Ref. DCE : 2043-0735/05/2021-117PR (corr. DCE : Anne THIEBAULT)  
Ref. NOVA : 04/PFU/1781016  
Ref. KCML : GM/BXL22033\_684\_PUN\_ANspach\_75\_Au\_Suisse  
Bijlage : 1 dossier

Betreft : BRUSSEL. Anspachlaan 73-75. Renovatie van de beschermde handelszaak *Au Suisse*.  
Aanvraag van een unieke vergunning.

**EENSLUIDEND ADVIES VAN DE KCML**

*Interieur na de werken zonder vergunning – foto uit aanvraagdossier*

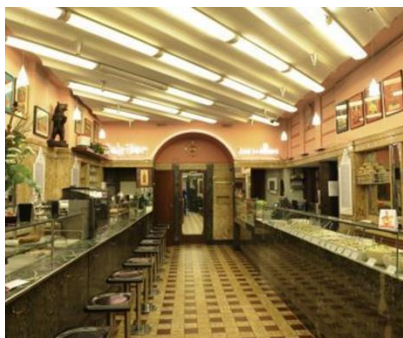
Na de bescherming werd een aantal werken zonder voorafgaande vergunning uitgevoerd, waarvoor een proces-verbaal werd opgesteld op 05/07/2019. Het betreft met name de verwijdering van de beschermde plafondverlichting (neonlampen en hangarmaturen), het schilderen van het plafond en de bovenste muurdelen (in rood en wit), de afbraak van een toog, het plaatsen van uithangborden en het verwijderen van de kasten voor zonneluifels.

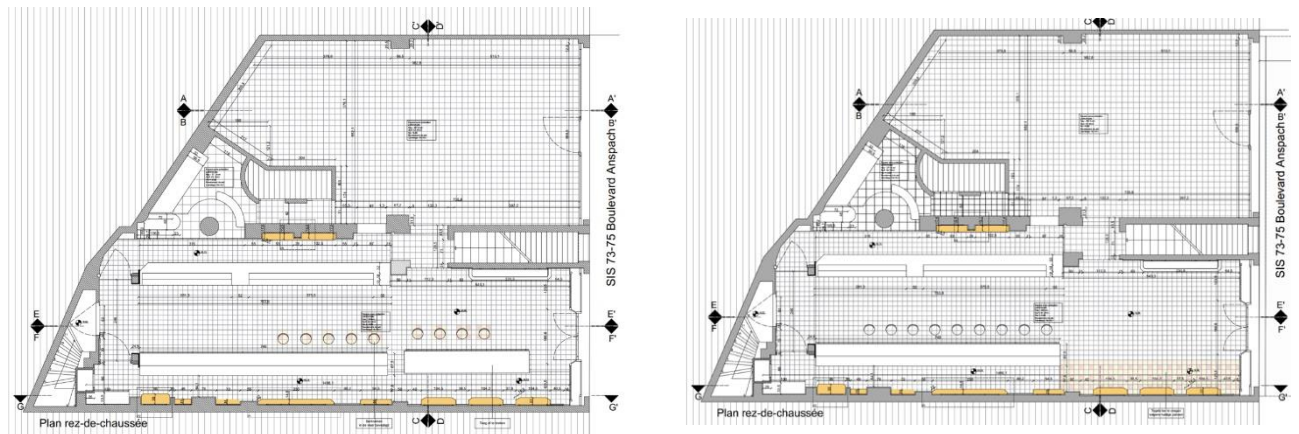
In de eerste plaats moeten de voorstellen inzake de verlichting van het interieur grondig herzien worden. De KCML kan het behoud van de bestaande, recente verlichtingselementen van het plafond, die zonder vergunning geplaatst werd, niet goedkeuren aangezien deze elementen niet de kwaliteit hebben van de historische verlichting. Ze verwijst hierbij ook naar het beschermingsbesluit dat die elementen nadrukkelijk beschrijft en hun erfgoedkundig belang in de verf zet : *“Het vertrek is voorzien van een loos plafond, met afwisselend gele en witte neonlampen in een schuin patroon. Deze zoldering vertoont een uitgehold profiel, alsof er golven door lopen. Op de top van deze golven, die als uitstekende kragen beschouwd kunnen worden, zijn de lampen aangebracht met regelmatige tussenafstand, boven de togen. De metalen sokkel van de lampen is conisch van vorm, evenals de lampkappen in mat glas”*.

*De KCML vraagt dan ook over te gaan tot de reconstructie van de modernistische plafondverlichting uit het 2<sup>de</sup> kwart van de 20ste eeuw die aanwezig was op het ogenblik van de bescherming.* Op basis van de historische documenten moet hiertoe een gedetailleerd voorstel aan de DCE worden voorgelegd.

Het betreft daarbij de lineaire elementen op de plafondnerven maar eveneens de hanglampen. De bolvormige lusters die in de aanvraag behouden/aangevuld worden door gelijkaardige elementen dateren van na de bescherming. Uit het beschermingsbesluit en de historische foto's blijkt dat de hanglampen een conische vorm hadden met lampkappen in mat glas. ***De KCML vraagt die verlichtingselementen verder te documenteren en eveneens over te gaan tot de reconstructie van deze conische elementen.***
